Nota tecnica

Centrale Termoelettrica "Andrea Palladio" di Fusina (VE)

Progetto di "Sostituzione delle unità a carbone esistenti con nuova unità a gas"

Condizione ambientale n. 3

Figure 1. Confronto tra configurazione con e senza camino *by-pass* (in pianta)

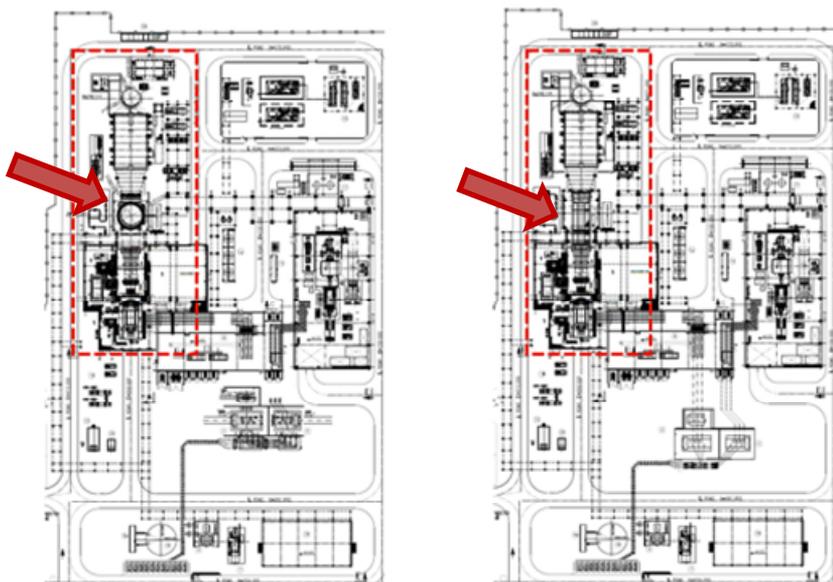
Tale scelta prevede di non realizzare il camino di by-pass, mantenendo il *layout* di impianto proposto ed autorizzato e presenta infatti i seguenti vantaggi:

- mantenimento del solo camino del generatore di vapore a recupero (GVR) all’interno del quale è prevista l’installazione dell’impianto SCR per l’ulteriore abbattimento degli ossidi di azoto. Pertanto, l’esercizio futuro dell’impianto è previsto direttamente con la fase in ciclo combinato con una concentrazione delle emissioni al camino con una performance attesa su base giornaliera pari a 10 mg/Nm³. Si precisa altresì, che a seguito della mancata realizzazione del camino di *by-pass*, non è prevista una modifica del posizionamento del camino del GVR e del relativo punto di emissione configurazione in ciclo combinato (CCGT).

Figure 2. Confronto tra configurazione con e senza camino By-pass (sezione)

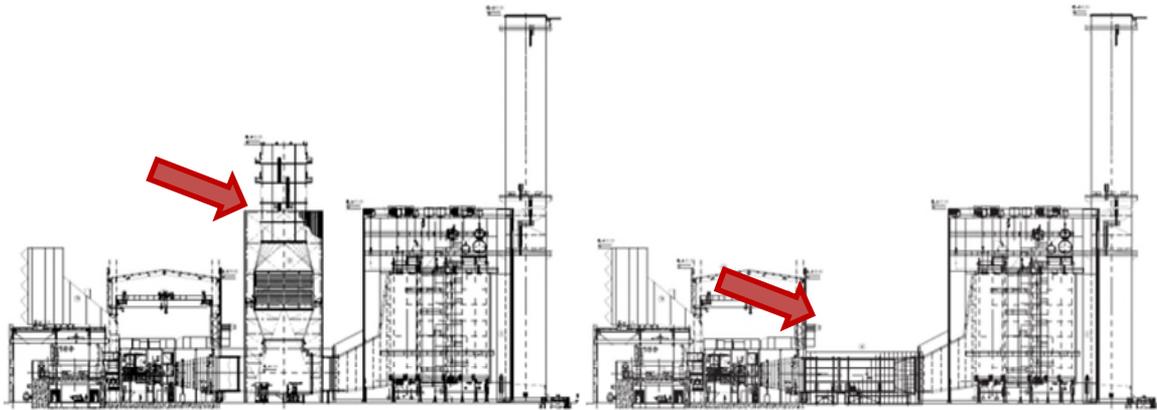
La mancata realizzazione del camino di *by-pass* del turbogas e del funzionamento in ciclo semplice del nuovo impianto non comporterà quindi modifiche sostanziali di *lay-out*, in quanto tale componente sarà sostituito da un tratto di condotto fumi orizzontale come mostrato nella figura precedente.

Dal punto di vista funzionale i fumi in uscita dal TG entreranno direttamente nel GVR e pertanto non sarà installata la serranda deviatrice (*diverter box*) originariamente prevista per consentire ai fumi di essere inviati alternativamente nel camino di *by-pass* o nel GVR. Tale configurazione consentirà, inoltre, una diminuzione delle perdite di carico lungo il condotto fumi. I gas di scarico del TG attraverseranno quindi in ogni condizione di carico il GVR e saranno sempre trattati dall'impianto SCR ivi installato non appena le condizioni di temperatura del sistema lo consentiranno. In caso di fuori servizio della turbina a vapore, il vapore prodotto dal GVR sarà inviato al condensatore attraverso il sistema di *by-pass* vapore già previsto per fronteggiare eventuali disservizi della macchina e consentirne le manovre di avviamento e di arresto.
